PM Rotel II (Dnr KS 2020/777)

Överklagande av kommunfullmäktiges beslut 27 januari 2020 § 19 gällande detaljplan för Sperlingens backe m.m. i stadsdelen Östermalm, mål nr P 266-21 (DP 2014-004-04-54)

Yttrande till mark- och miljööverdomstolen vid Svea hovrätt

Perspektiv från Regeringsgatans bro mot Stureplan med Bångska palatsets rekonstruerade fasad i fonden på Kungsgatan. Byggnad på Humlegårdsgatan 17 bevarad samt den högsta byggrätten på Freys Hyrverk sänkt.

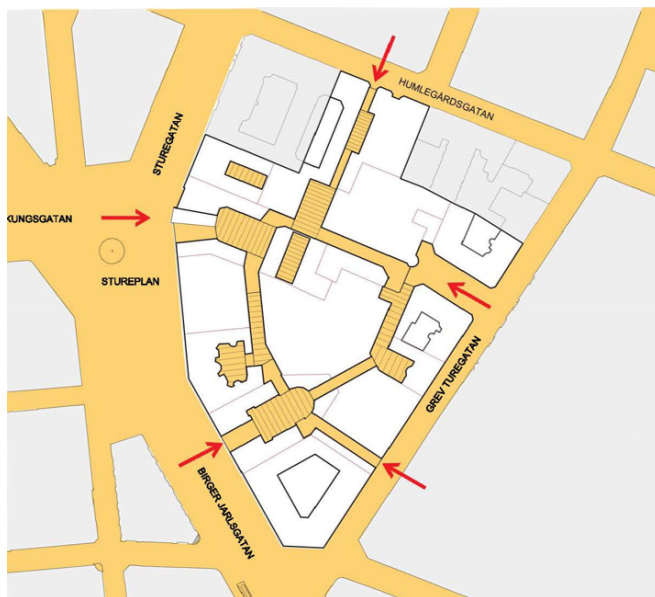
Ett bevarande av byggnaden på Humlegårdsgatan 17 samt en sänkning av den högsta byggrätten på Freys Hyrverk innebär att byggnadsvolymer i vyn från Kungsgatan inte påverkas. Dagens uppbrutna taklandskap med flera mindre uppskjutande volymer bevaras.

Från den plats i Humlegården, där planförslaget byggnad på Humlegårdsgatan 17 är synlig, kommer taklandskapet förbli oförändrat vid ett bevarande.

Andrahandsyrkandet innebär att byggnaden på Humlegårdsgatan 17 bevaras och följande byggnadshöjder föreslås sänkas. Dels sänks den högsta byggrätten på Freys Hyrverk, från +40,0 till +37,0 och dels för byggrätterna i anslutning till den bevarade Humlegårdsgatan 17, från +26,1, +29,1, +32,1 samt +36,6 till +24,0.
